工程生態檢核表 維護管理階段附表

M-01 現場勘查紀錄表

工程名稱	老坑溪幹線排水綠廊 環境改善工程		工程地點/座標	(TWD97)座標 X : 265191.667 Y : 2755315.82
工程執行機關	桃園市政府水務局		維護管理單位	桃園市政府水務局
生態評析日期:	111/07/29			
1. 生態團隊組成				
職稱	姓名	負責工作	學歷	專長
亞磊數研工程顧問有限公司/生態檢核調查員	宋明儒	現場勘查	碩士	濕地生態調查、陸域生態調查
亞磊數研工程顧問有限公司/生態檢核調查員	駱采維	現場勘查	學士	陸域生態調查、保育課題研析
亞磊數研工程顧問有限公司/生態檢核調查員	魏正安	現場勘查	碩士	陸域生態調查、保育課題研析
亞磊數研工程顧問有限公司/生態檢核調查員	李京樺	現場勘查	學士	陸域生態調查、保育課題研析

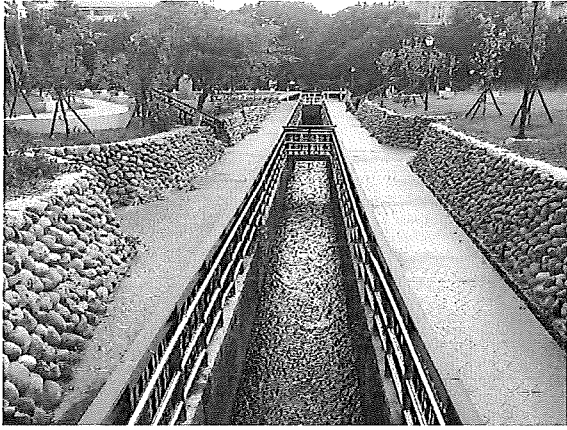
勘查日期	111/01/03	填表日期	110/01/06
紀錄人員	駱采維	勘查地點	TWD97 座標 X : 265191.667 Y : 2755315.82
人員	單位/職稱	參與勘查事項	
駱采維	亞磊數研工程顧問有限公司/生態檢核調查員	生態勘查	
現場勘查意見 提出人員(單位/職稱) <u>駱采維/生態檢核調查員</u>		處理情形回覆 回覆人員(單位/職稱) <u>王 育 賢, 張 冠 霖</u>	
 <p>1. 新種植樹木生長情形不佳如落羽松等，建議於晴天進行修枝作業(修剪辦法請詳參附件修剪規範)，避免枝條過多，影響樹木養分運輸。</p>		<p>1. 現場落羽松植栽樹勢太小，處於生長階段，且目前為落(枯)葉期，將於春季發嫩芽時，辦理雜枝修剪。</p>	
 <p>2. 河道右岸整體植生生長情形良好，無異常生態問題。</p>		<p>2. 收到，持續保持，感謝委員指教。</p>
